平成25年(ワ)第696号 原発運転差止め請求事件

## 準備書面(56)

【美浜原発の地域特性の調査・評価について(連番106)】

(被告準備書面(38)に対する反論)

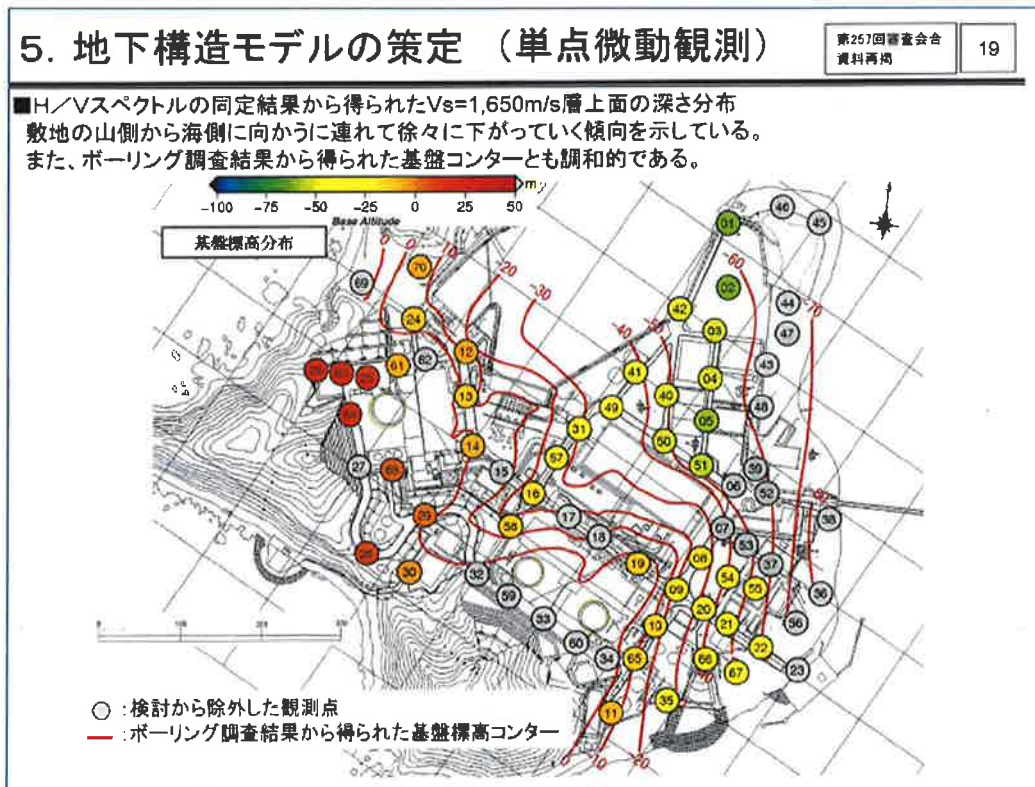
けであり、得られる情報は断片的である。しかも、美浜3号機敷地の試掘坑弾性波探査によれば、10メートルないし20メートルの距離でP波速度もS波速度も大きく異なっており（原告ら準備書面(45)13頁）、これは、むしろ「水平成層構造」ではないと判断する重要な根拠になり得るものである。

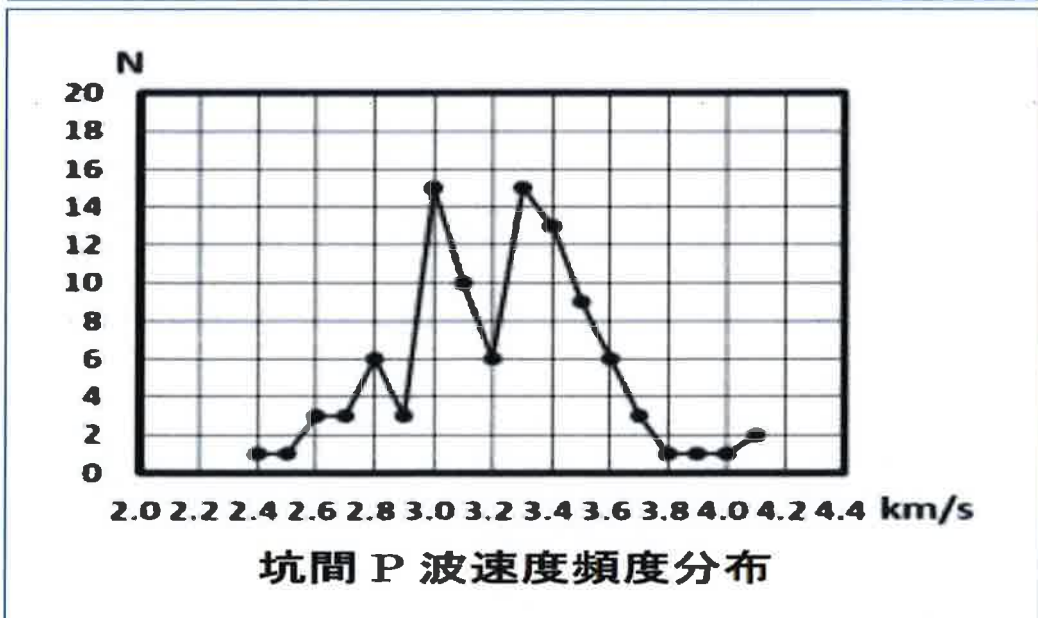
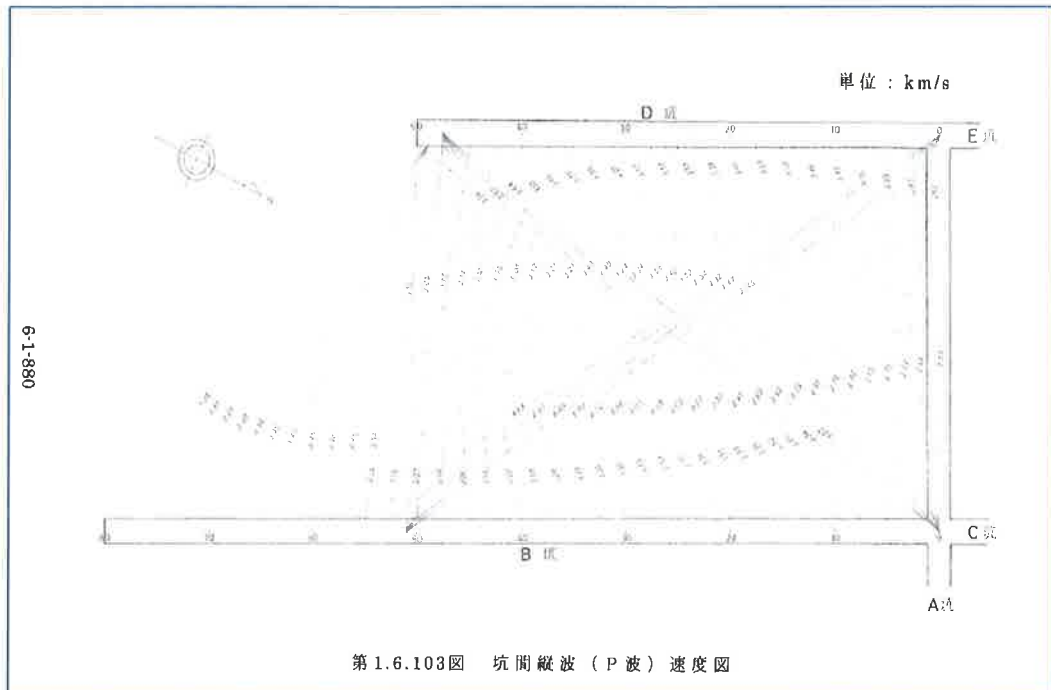
- (1) 原告らが、地表弾性波探査の結果【乙C第29号証の添付書類6第1の6の99図（6-1-866頁）の「地表弾性波探査鉛直断面図」】によれば、美浜3号機原子炉設置位置の弾性波速度は、被告が主張する「2.3km/s～3.4km/s」ではなく、「2.24km/s～2.4km/s」であり、S波速度が解放基盤表面として求められる $V_s=0.7$  km/s を保持しているかどうか疑わしいと主張した（原告ら準備書面(45)10～12頁）のに対し、被告は、①弾性波速度は「2.3km/s～3.4km/s」である、②被告は、ボーリング調査、PS検層、試掘坑弾性波探査等によって、敷地浅部に $V_s=1.65$  km/s の硬質な岩盤が広がっていることを確認した旨主張する（被告準備書面(38)18～20頁）。
- (2) 被告の上記主張①に対しては、上記「地表弾性波探査鉛直断面図」の読み方の問題であるから、ここでは、これ以上の主張はしない。
- (3) ところで、被告は、ここで、美浜3号機原子炉設置位置の岩盤の弾性波速度、すなわちP波速度は、「2.3km/s～3.4km/s」であると断言した。他方で、被告の基準地震動評価モデル（乙C第32号証44頁）では、第1層（上面深度0.00km～0.06km）のP波速度は4.0 km/s とされている。この違いがなぜ生じるのか、説明していただきたい。

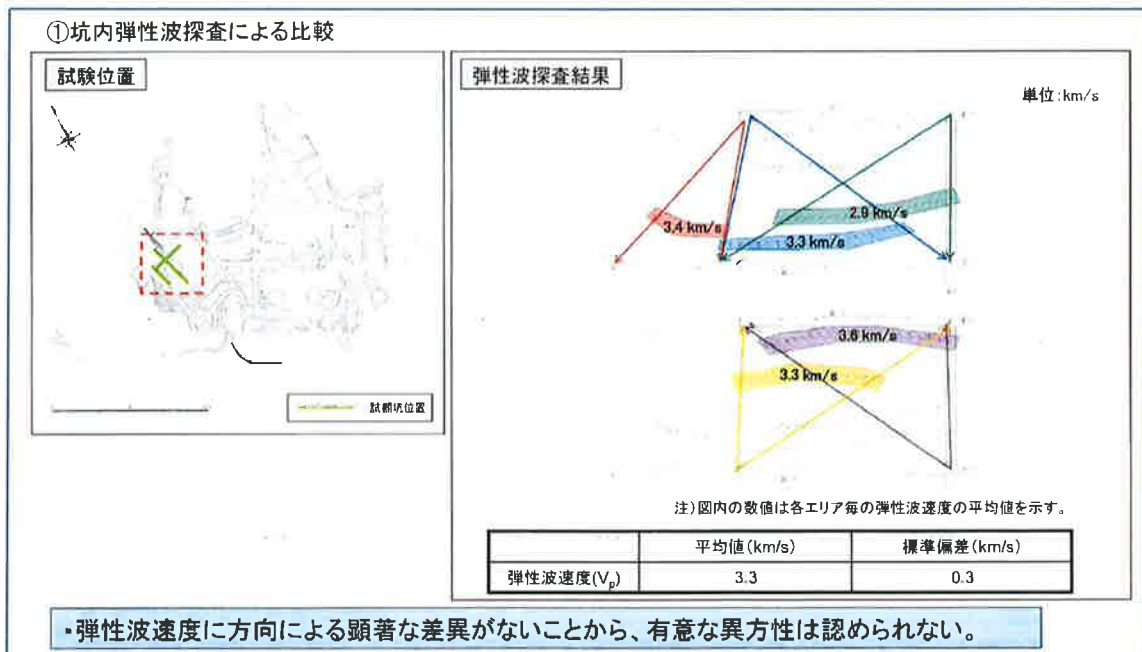
被告の評価の根拠は、乙C第40号証の2の9頁に示されているので下記に引用する。これによると、被告は、発破点ごとに速度の平均値をとり、それが 3.4 km/s、3.3 km/s、2.9 km/s、3.3 km/s、3.6 km/s であったとし、その平均値が 3.3 km/s、標準偏差が 0.3 km/s であるとし、「方向による顕著な差異がない」と結論付けたのである。

この評価が恣意的であることは多言を要しない。が、発破点毎に異なる方向のデータ（一見して  $60^\circ$  程度に及ぶ）までグループ化して平均値をとったのでは、方向による速度の差を正しく評価できないのは当然である。

(2) 被告がした単点微動観測の観測点を示す（乙C第35号証17頁）。

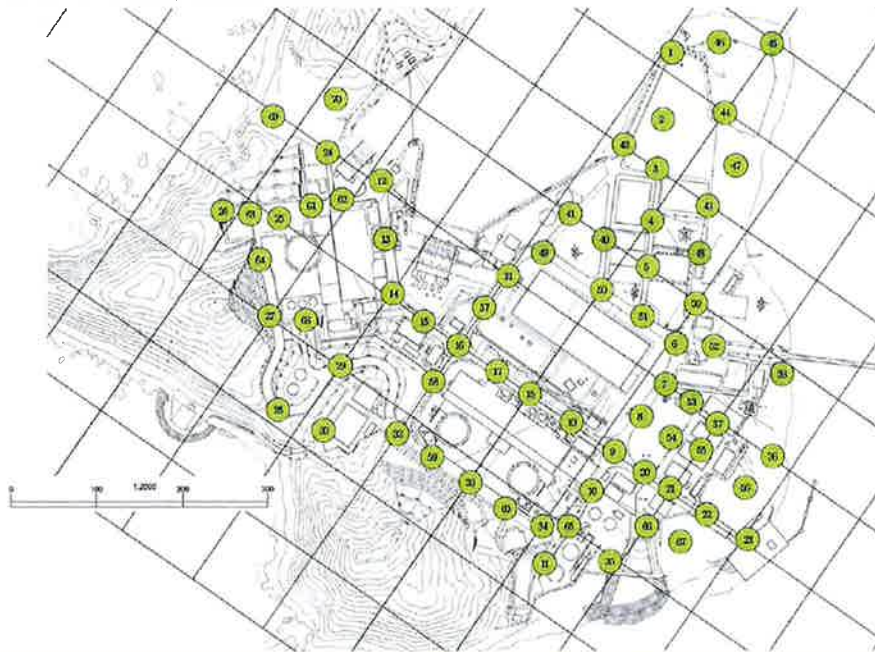
被告は、単点微動観測の観測点の表層は概ね埋土であると主張する（被告準備書面(38)21頁末行～22頁初行）。しかし、被告が美浜原発敷地で単点微動観測をしたのは、バックチェックの後である（乙C第35号証5頁）。「バックチェック」とは、2006年9月の耐震設計審査指針の改定後、原子力安全・保安院が各事業者に対し、改訂指針に基づく安全性評価を指示したことを指す。すなわち、被告が単点微動観測を実施したのは、美浜1～3号機が建設された後なのである。そして、建設後の断面図が乙C第35号証9、10頁である。このうち、10頁を示す。

## 1. 2. 浅部地下構造の評価(地質構造の評価)

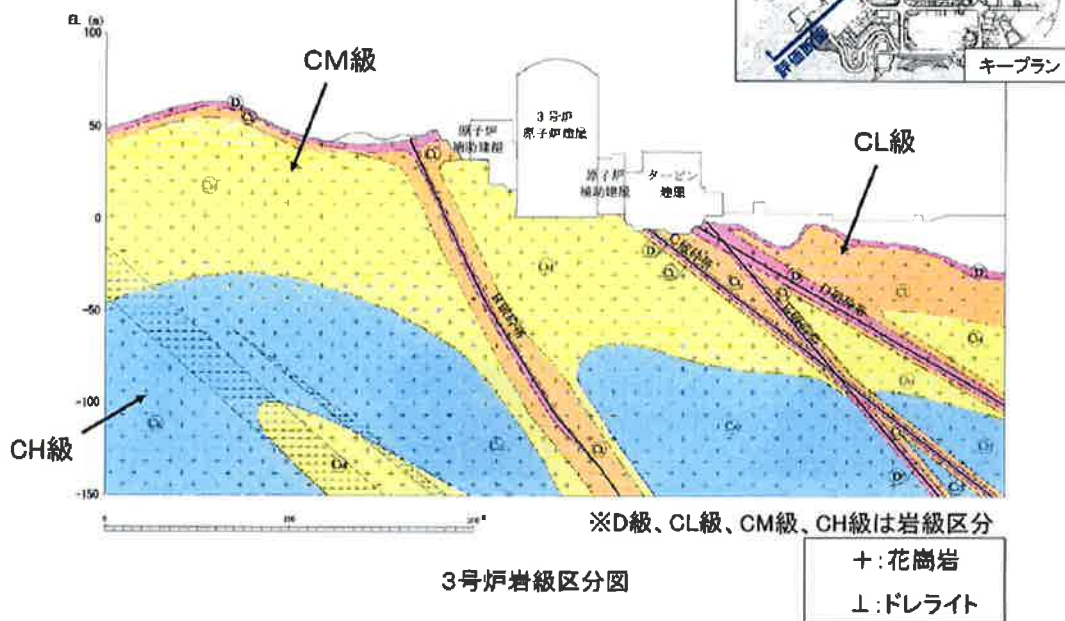
これをみると、3号機タービン建屋の北東側の表層は埋土であるが、南西側はCL級又はD級の岩盤であることが明らかである。表層が埋土であるか、D級岩であるかによって、基盤岩標高が全く異なる結果になることは、原告ら準備書面(45)19～21頁に記載したとおりである。

被告の主張は誤りである。
